Podací lístek	
Krajský úřad Středočeský kraj, Zborovská 11, 150 21 Praha 5	
Podal: Obec Mnetěš, IČ:00264075, DS: tviat7w, č.p. 28, 413 01 Mnetěš	
Číslo dokumentu: 091822/2021/KUSK UID: kuskes14d766b 	
Věc: Připomínky k DÚR přeložky D7 - D8 PŘIHLÁŠKA ÚČASTNÍKA, NÁMITKY	
Doručeno dne: 20.07.2021 14:43	
Vaše značka: SPR/486/2021	
li / li,sv.př: 0/0	př / druh: 1

Připomínky k územnímu řízení stavby „II/240 a II/101, přeložka silnic v úseku D7-D8, III. etapa

ZÚR výřez - D059

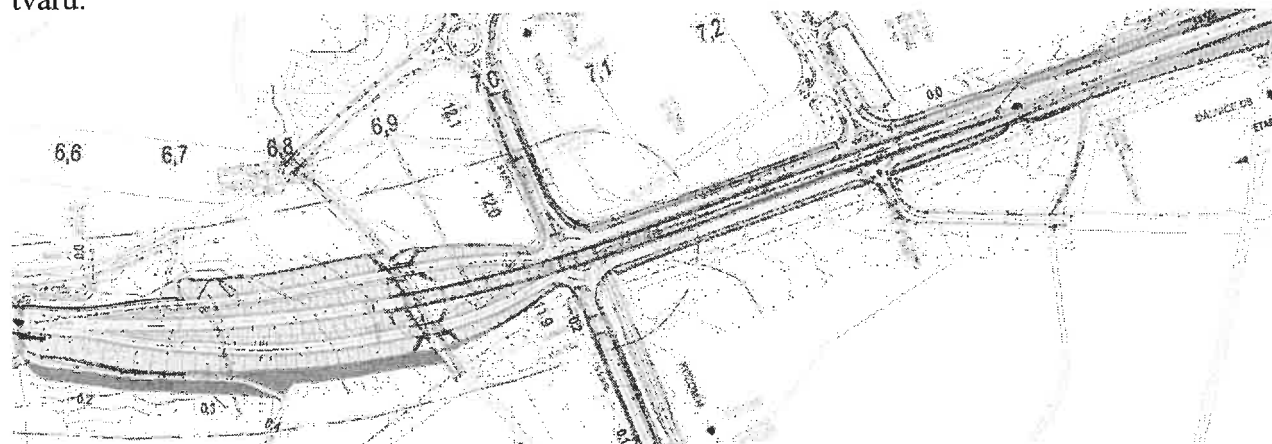
Trasa stavby je ve svém rozsahu v rozporu se Zásadami územního rozvoje Středočeského kraje (úplné znění po 2. aktualizaci) z června 2018. Ty vymezují veřejně prospěšnou stavbu **D059 Koridor Aglomeračního okruhu, úsek (II/101) Chvatěruby – Úžice**, který dle výkresové části začíná napojením na II. etapu v katastru obce Chvatěruby a končí v katastru obce Kozomín na styku s komunikací II/608. **V územním řízení posuzovaná stavba zasahuje v délce cca 600 m až do komunikace III/0081, resp. až k MÚK Úžice na dálnici D8, tedy mimo koridor vymezené v ZÚR.**

ZÚR pro veřejně prospěšnou stavbu D059 vymezují 1 MÚK v katastru obce Chvatěruby. Mimoúrovňová křižovatka je křižovatka, na níž jsou vzájemně propojeny pozemní komunikace, křížící se v různých úrovních. Ačkoliv se trasování stavby vyhýbá pojmenování MÚK a používá názvosloví „rampy“. Vedení trasy v úseku 6,5 – 7,1 vykazuje znaky útvarové kosodelné MÚK mezi navrhovanou komunikací na mostech a komunikací II/608. **III. etapa tedy obsahuje 2 MÚK, což je v rozporu se ZÚR Středočeského kraje.**

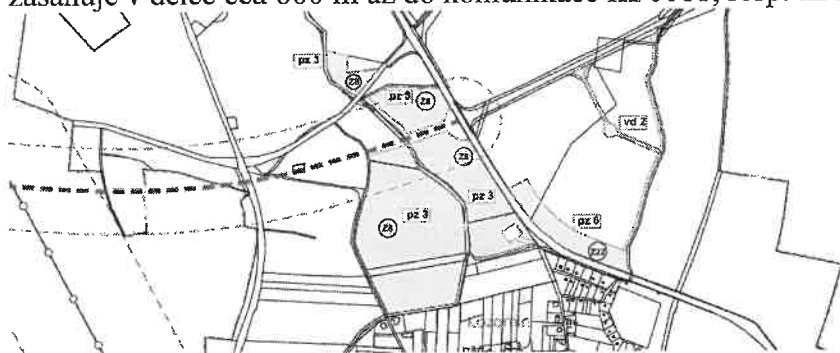
Souhrnná technická zpráva odůvodňuje mimoúrovňové křížení silnice II/608 a nové II/101 takto: *Při výhledových intenzitách nelze navrhnout úrovnovou okružní křižovatku, která by kapacitně vyhovovala (II/608 x nová II/101). Nepropustnost křižovatky bude příčinou dopravní kongesce. Z tohoto důvodu je nově navržen mostní objekt na hlavní trase přes silnici II/608. Dále: Při posouzení úrovnového křížení vznikaly na přilehlé dopravní síti až 2km dlouhé fronty vozidel od D8. Z kapacitních důvodů projekt navrhuje zrušení okružní křižovatky na III/0081 (mezi II/608 a D8) a ponechání zde pouze pravých odbočení do přilehlých průmyslových objektů. Žadatelem nebyly nikde předloženy žádné výpočty, které by dokazovaly toto tvrzení* a to i přesto, že úrovnové **turbookružní křižovatky** jsou běžně navrhovány až do intenzity dopravy **40 000 vozidel/24 hodin**. Dle normy je pro Okružní křižovatku s dvěma pruhy na okružním pásu a dvěma pruhy na vjezdu maximální celodenní kapacita 30 000 – 40 000 vozidel za den. Dle předložené dopravní studie má být v oblasti mezi D8 a Kozomínem doprava v roce 2040 v intenzitě:

- **max 27 800 vozidel / 24 hodin** bez okruhu kolem Prahy,
- **max 20 110 vozidel / 24 hodin** s okruhem kolem Prahy.

Není tedy jakkoliv odůvodněna nutnost mimoúrovňového řešení.
